### **AVIS IRSN N° 2023-00017**

Objet	:	Demande d'appui technique pour l'instruction du dossier de demande d'autorisation d'utilisation d'un accélérateur de radiothérapie autoblindé pour les traitements stéréotaxiques intracrâniens ZAP-X.
Réf.	:	Lettre n°CODEP-DIS-2022-032403 du 28 juin 2022

Figure 1 : Plan de l'installation du ZAP-X® au CCPSC indiquant les éléments de sécurité.

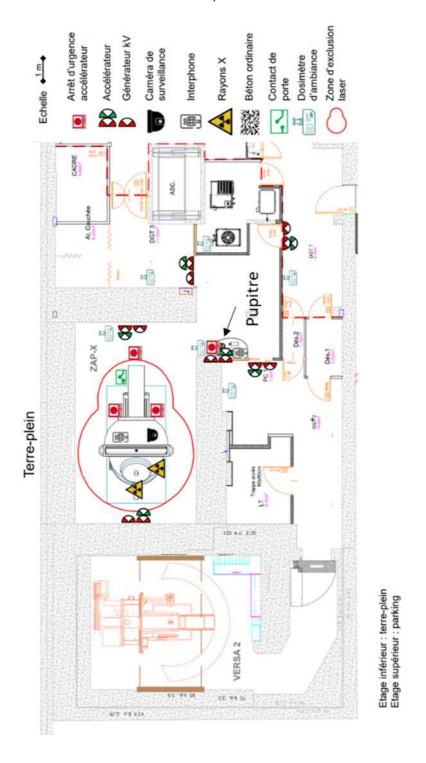
Le ZAP-X® du CCPSC est installé dans un ancien bunker de radiothérapie modifié (suppression notamment de la chicane - voir annexe 2 au présent avis) pour l'installation de la nouvelle machine. Le pupitre de commande est déporté dans la salle adjacente à la salle de traitement, à l'entrée de cette dernière. Un des deux postes du

pupitre est entièrement caché derrière le mur du bunker et le second partiellement. Les deux salles ne sont pas séparées par une porte et l'accès à la salle de traitement pendant l'émission de rayonnements ionisants est possible. La zone surveillée, définie par les murs et portes de l'ensemble composé des deux salles est une zone intermittente, qui ne fait plus l'objet d'une délimitation lorsque le ZAP-X® est à l'arrêt en fin de journée. Il est à noter qu'une zone d'exclusion est matérialisée au sol à environ 1 m du ZAP-X®. Le franchissement de cette zone entraine l'arrêt de l'émission de rayonnements ionisants via un asservissement par laser.
